Nábřeží řeky Svratky - Realizace protipovodňových opatření
města Brna – etapy VII a VIII (ORG 5344)

ZMĚNOVÝ LIST

ZL 30a

- ZM 034 Úprava PP stěny (kolonáda)
Piloty kolonáda G

KOLONÁDA - PILOTOVÁ STĚNA SO 07.01 - VÝKRES TVARU + SCHEMA VIZTUŽE - ČÁST A

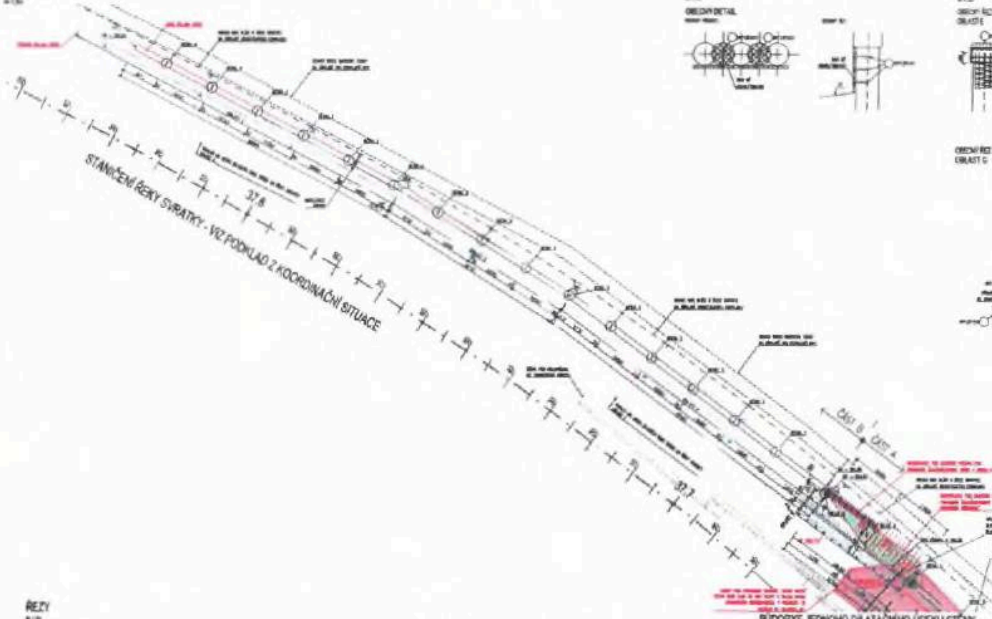
Z důvodu zmenšení hloubky výkopu a uložení sítí mezi pilotovou stěnou a VMO bylo provedeno zmenšení výšek převážek při dodržení horních hran železobetonové konstrukce stěny. Dále byla upravena poloha konce pilotové stěny na vzdálenost do 2,0 m od hrany VMO z důvodu pojezdu pilotové soupravy a tím spojené zkrácení pilotové stěny o 10 m směrem k ulici Vídeňská z důvodu zavázání do stávajícího terénu.

Na základě zjištěného stavu a materiálu stávajících nábrežních zdí, byla provedena úprava v řešení pilotové stěny v úseku 37,65 až 37,88. Pilotová stěna byla nahrazena L železobetonovou stěnou z důvodu nemožnosti provrtání nábrežní zdi, kde byla umístěna vodorovná i svislá výztuž. Dle obdržených podkladů se mělo jednat o betonové zdi obložené kamenem. Z důvodu provádění této konstrukce L stěny je navrženo zabezpečení svahu hřebíkovou a pilotovou stěnou.

Tato konstrukce bude částečně tvořit i pracovní ochranu prostoru pro provádění železobetonové L stěny v úseku G (37,65 až 37,88 Km říčního toku) v délce 11 400mm.

V úseku G je navržena úhelníková opěrná stěna s tl. dřívku 400 mm a tl. paty od 400 do 450 mm ve 4% spádu. Délka paty opěrné stěny je navržena 2,5 m a založení paty je v úrovni 198,45 m n. m. Horní hrana stěny se nachází v úrovni 201,93. Pata opěrné stěny je zakotvena pomocí mikropilot vyztužených TR 89/10 osově ve vzdálenosti po 2,0 m. Mikropilota je délky 6,0 m, délka kořene 6,0 m a průměr vrtu 175 mm.
